监理工程师通知单

工程名称：华直当阳市庙前镇 4*20MWp 地面分布式农光互补光伏发电项目

编号：HZDYM-QCZZH-TZ-101

事由：关于 13 区、14 区施工质量相关事宜

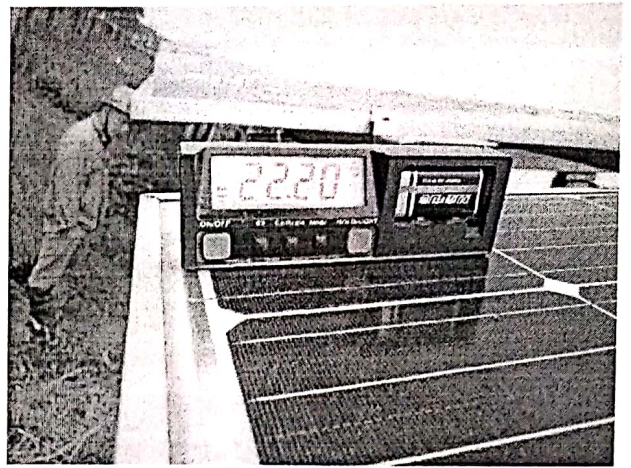
汇流箱编号喷漆不到位

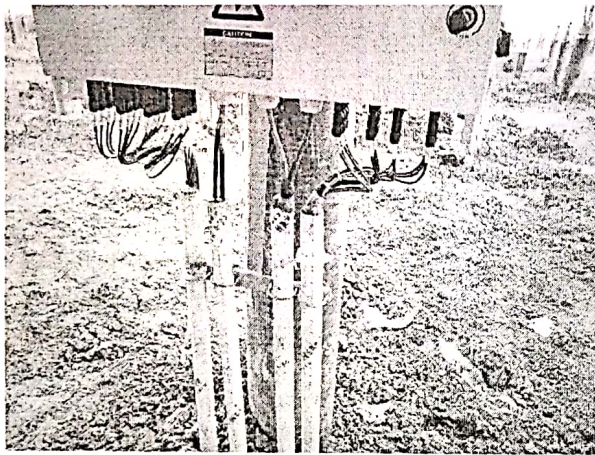
光伏组件安装倾斜角不合格

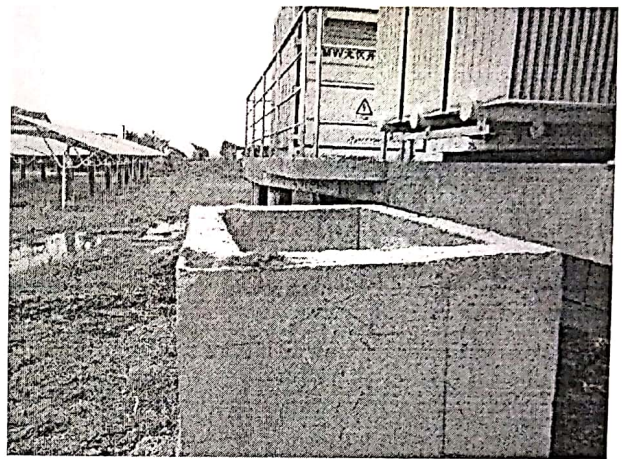
汇流箱未做接地

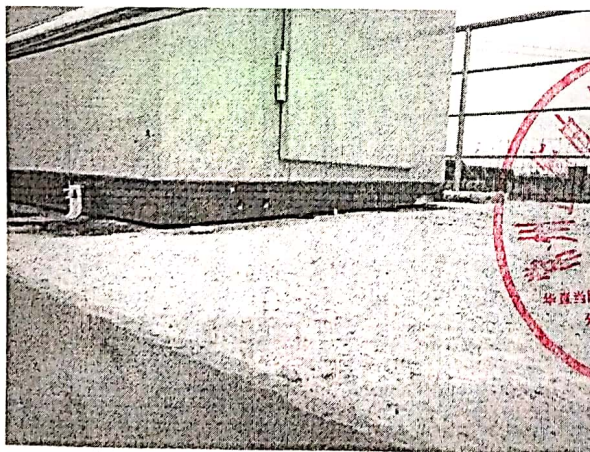
箱变油池盖板未安装

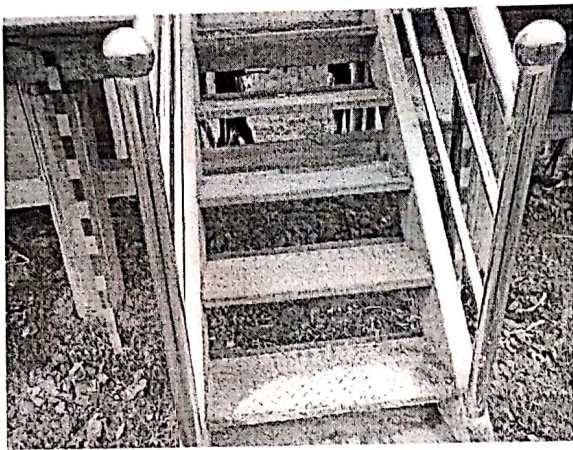
14号箱逆变未二次灌浆

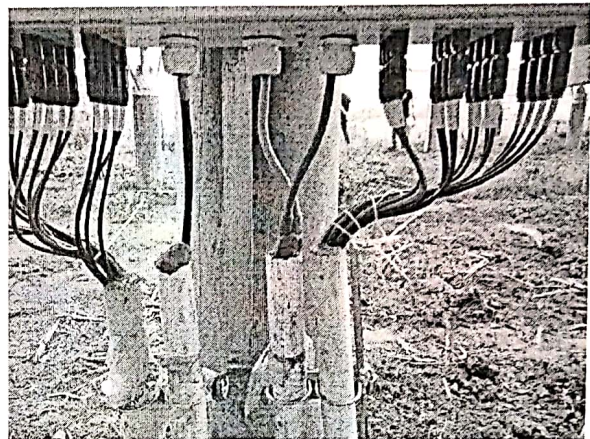
14 区光伏线缆断裂

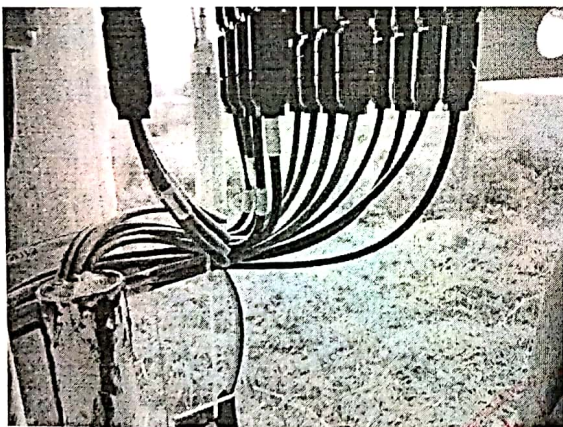
部分围栏网格未安装

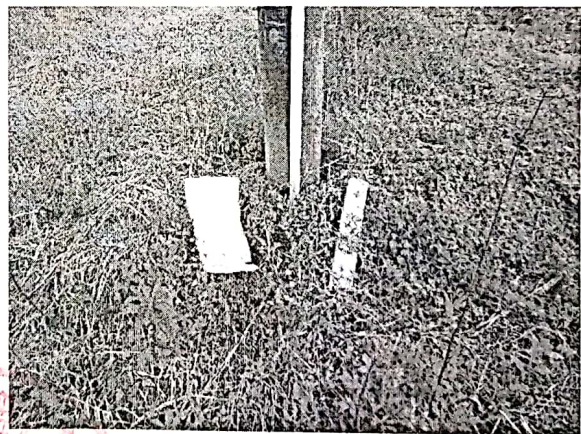
部分光伏线缆未套号码管

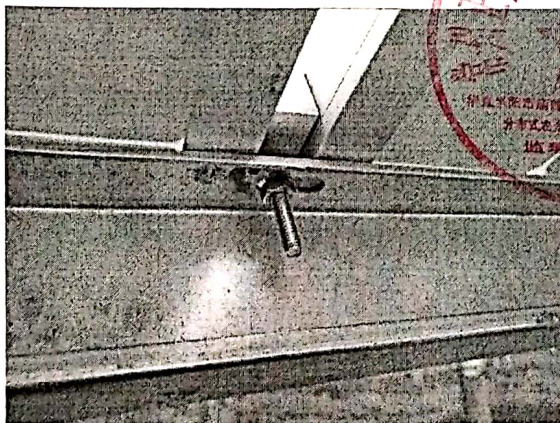
13 区电缆桩倒塌

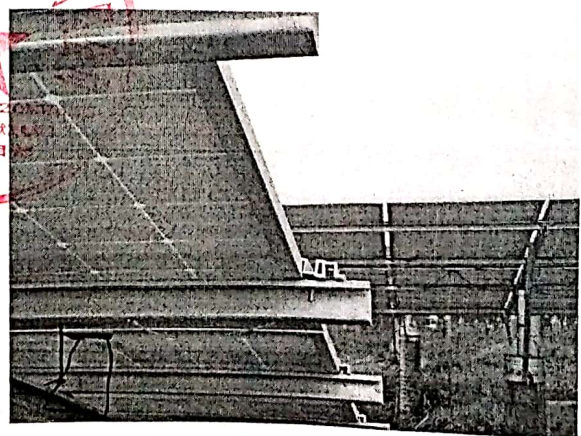
组件支架安装螺栓缺少垫片
